113 年度臺南市都市設計審議委員會 第 10 次會議紀錄

113年度臺南市都市設計審議委員會第10次會議紀錄

審議 第六案	「臺南市永康區橋北安居社會住宅新建統包工程(第一次變更設計)」都市設計審議案		申請 單位	國家住宅及都市更新中心
			設計 單位	寶國昌建築師事務所
初核 意見	審查 單位	權責檢核 項目	審查意見	
	都市發 展局 都市設計科 地景規劃 工程科	基本資料 整體空間設計 平面配置計畫 立面材質計畫 剖面高程設計 植栽計畫 透水計畫 照明計畫 景觀模擬 都設審議原則 其他主管法令	<p>一、法令檢討需提請委員會審議同意或修正部分：無。</p> <p>二、書圖文件應再補正部分：</p> <p>(一) P4-7-1 計算有誤。</p> <p>(二) P5-3 計算有誤。</p> <p>(三) 未檢附臺南市開發行為涉及有形文化資產查詢結果。</p> <p>三、請於會中補充說明設計方案，以利審議部分：</p> <p>(一) 請說明綠覆率減少原因。</p> <p><u>地景規劃工程科</u>：無意見。</p>	
	都市發 展局 綜合企劃及 審議科 都市計畫 管理科 都市規劃科	區位現況 都市計畫土地 使用分區管制 要點 依都市計畫規 定申請之獎勵 回饋計畫 其他主管法令	<p><u>都市規劃科</u>：</p> <p>1. 原都市設計審議案前於112年1月送審、同年5月核定，送審時適用之土地使用分區管制(主要計畫)規定為109年12月18日發布實施之「變更高速公路永康交流道附近特定區計畫(第四次通盤檢討)(土地使用分區管制要點)(第一階段)案」，惟嗣後分別於112年5月3日、113年4月9日發布實施第二階段及第三階段案，本案變更設計送審是否需依現行計畫條文重新檢核，建請釐清說明。</p> <p>2. 本案適用都市計畫管制規定為101年1月13日發布實施(101年1月11日府都規字第1001020149A號公告)之「變更高速公路永康交流道附近特定區計畫(配合大橋國中新設辦理區段徵收地區)(土地使用分區管制要點暨都市設計審議規範)(第二次部分通盤檢討)案」，及113年4月9日發布實施(113年4月3日府都規字第1130449523A號公告)之「變更高速公路永康交流道附近特定區計畫(第四次通盤檢討)(土地使用分區管制要點)(第三階段)案」，如涉及條文檢討內容都市計畫案名部分，請修正為上述對應案名(如4-2 面積計算表(p. 4-2)內法定汽車車位檢討依據)，請修正。</p> <p>3. 「附表四 都市計畫土地使用分區管制要點查核表」(p. 5-3)(主要計畫)條次二十二有關建築基地之法定空地綠化面積檢討，備註欄位標註之檢核結果為2,001.75m²(依參照頁次為綠覆面積檢討結果)，與參照頁次p. 3-10檢討結果1,303.36m²未符，建請釐

平面圖

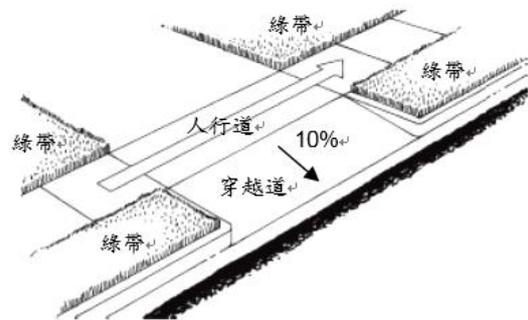
1. 既成道路側承諾留設1.5米社區通道（鋪面），與新植灌木緩衝，圖面未標。
2. 「好望角」開放空間建議設置座椅等必要街道家具。另建議配合轉角幼兒園配置，調整綠帶形式。
3. 臨街面一樓遮陽或遮雨裝設應併入規劃設計。
4. 人行道穿越地下車道出口部分設計請參考「市區道路及附屬工程設計規範(111 02修正版)6.3 橫越人行道之車行穿越」
5. 臨中山南路之街角空地，應充分考慮人行停等安全，設置必要車阻設施。
